**Avis de la Mission régionale d'autorité environnementale
de région Nouvelle-Aquitaine
sur la mise en compatibilité du Plan local d'urbanisme (PLU)
par déclaration de projet
de la commune de Villeneuve-la-Comtesse (Charente Maritime)**

n°MRAe 2022ANA71

dossier PP-2022-12682

Porteur du Plan (de la Procédure) : commune de Villeneuve-la-Comtesse

Figure n°1 : localisation du projet concerné par la mise en compatibilité et du site Natura 2000 « massif de Chizé-Aulnay » en trame violette sur la carte (rapport de présentation page 10)

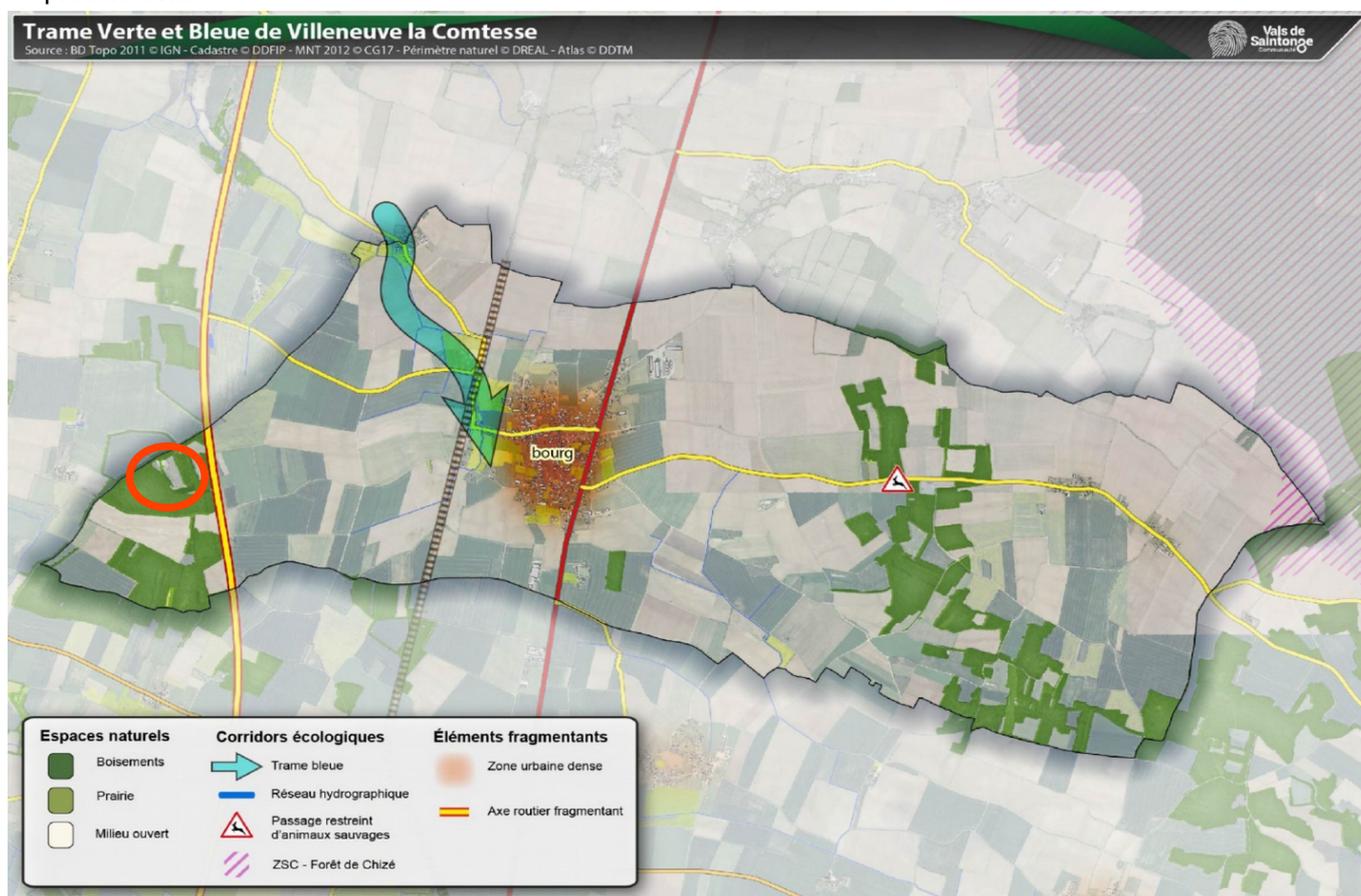
La trame verte et bleue communale issue du SCoT du Pays des Vals de Saintonge montre la présence dans le secteur du bourg, d'un corridor écologique caractérisé par la présence de zones humides (figure n°1 reprise plus haut). Le dossier montre que la mise en compatibilité n'affecte pas la trame verte et bleue déclinée dans le PLU. Par ailleurs, des investigations menées en 2021 selon les critères pédologiques et floristiques montrent l'absence de zone humide sur le site de projet⁴.

Figure n°2 : zonage graphique avant (PLU opposable) et après mise en compatibilité (source : notice explicative page 13)

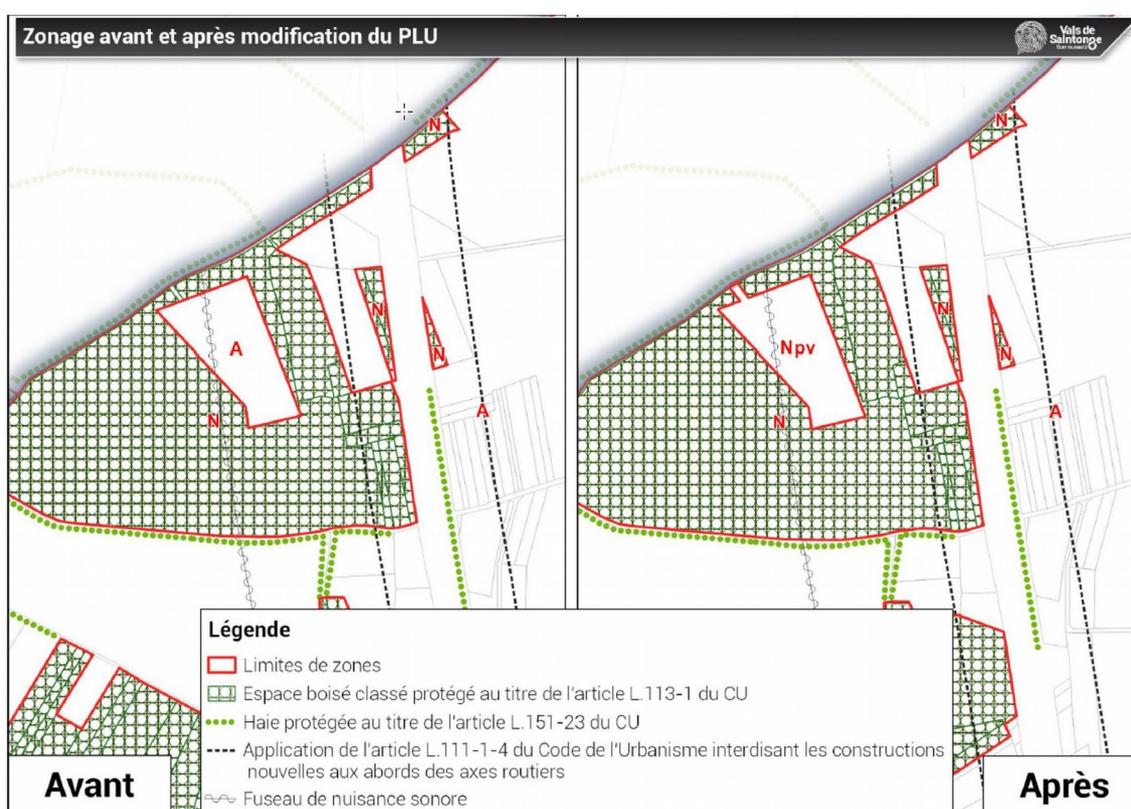
Le projet est situé en zone agricole A du PLU (figure n°2) qui n'autorise pas ces installations. La mise en compatibilité par déclaration de projet du PLU vise à modifier le Projet d'Aménagement et de Développement Durables (PADD) et les règlements écrit et graphique du document d'urbanisme pour permettre leur réalisation.

Dans le plan de zonage, la zone A deviendrait un secteur naturel Npv dédiée à la production d'énergie renouvelable solaire ou photovoltaïque.

L'accès du site se fait par un chemin au nord de l'emprise, cerné de chaque côté par des bois, classés en espaces boisés classés (EBC), qui ceinturent le périmètre d'implantation du parc photovoltaïque. Pour permettre le passage des engins de chantiers le chemin de 6 m de large est étendu à 15 m, ce qui implique également une réduction de la protection de l'EBC.

Figure n°3 : occupation du sol (source : notice explicative p.36) et plan de masse d'implantation des panneaux photovoltaïques du projet (source : notice explicative p.97)

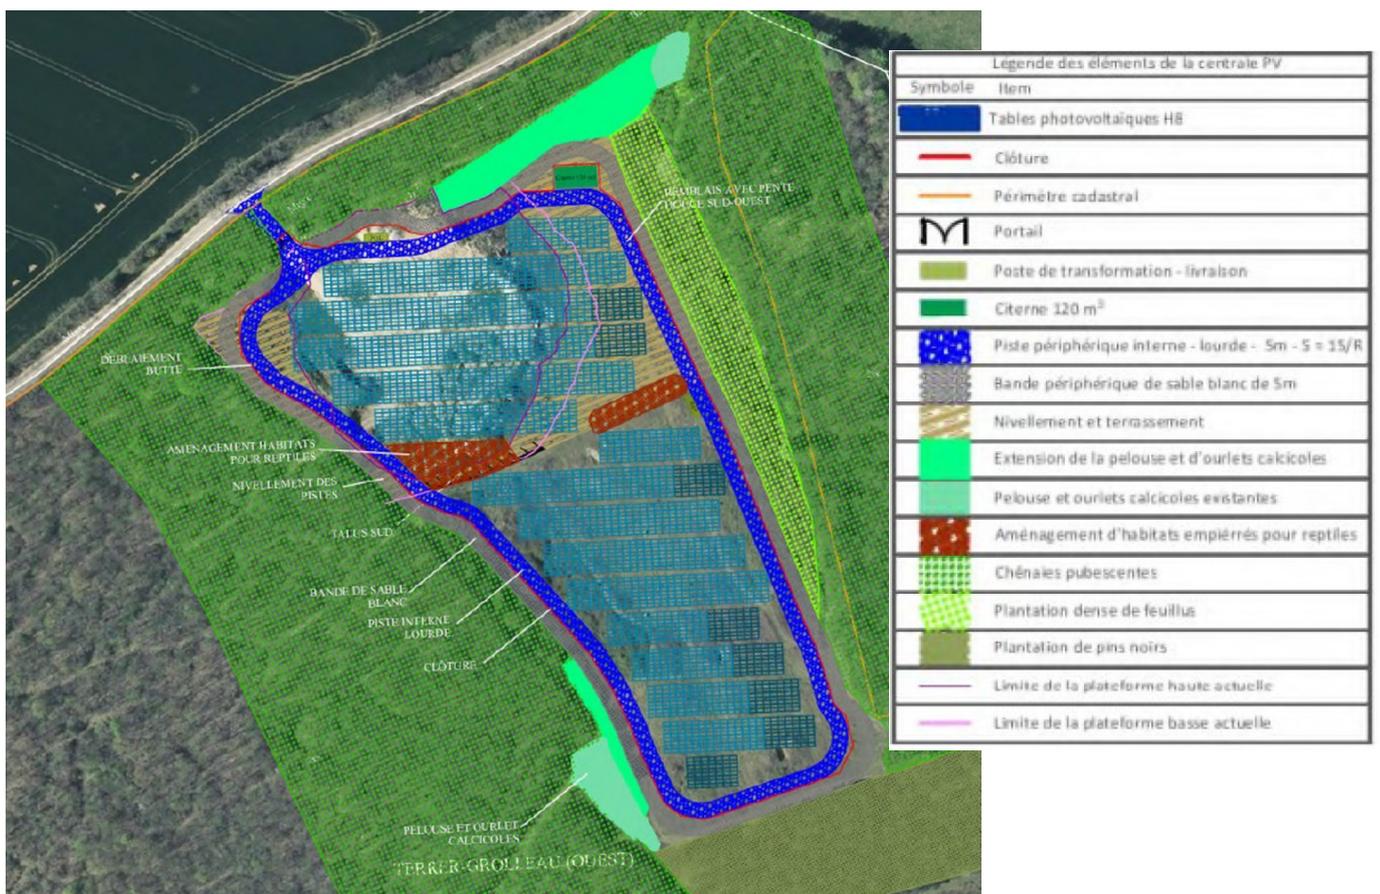
Selon le dossier, les relevés floristiques réalisés sur le site n'ont pas montré la présence d'espèces floristiques protégées, patrimoniales ou originales (figure n°3 reproduite ci-dessous). La méthodologie de ces investigations n'est pas présentée.

La MRAe recommande de préciser la méthodologie employée pour réaliser les investigations floristiques et rappelle que seule une analyse réalisée sur un cycle annuel complet permet de démontrer l'absence d'espèce patrimoniale et/ou protégée.

Le dossier mentionne une citerne de 120 m³ comme dispositif de lutte contre l'incendie. Il indique dans un schéma (figure n°3) la réalisation d'une piste interne et la présence d'un talus sans toutefois préciser leur fonction au plan de la lutte contre l'incendie.

La MRAe recommande de préciser dans le règlement du secteur Npv les dispositions relatives à la lutte contre l'incendie, notamment concernant les marges de recul vis-à-vis des boisements environnants et les obligations légales de débroussaillage.
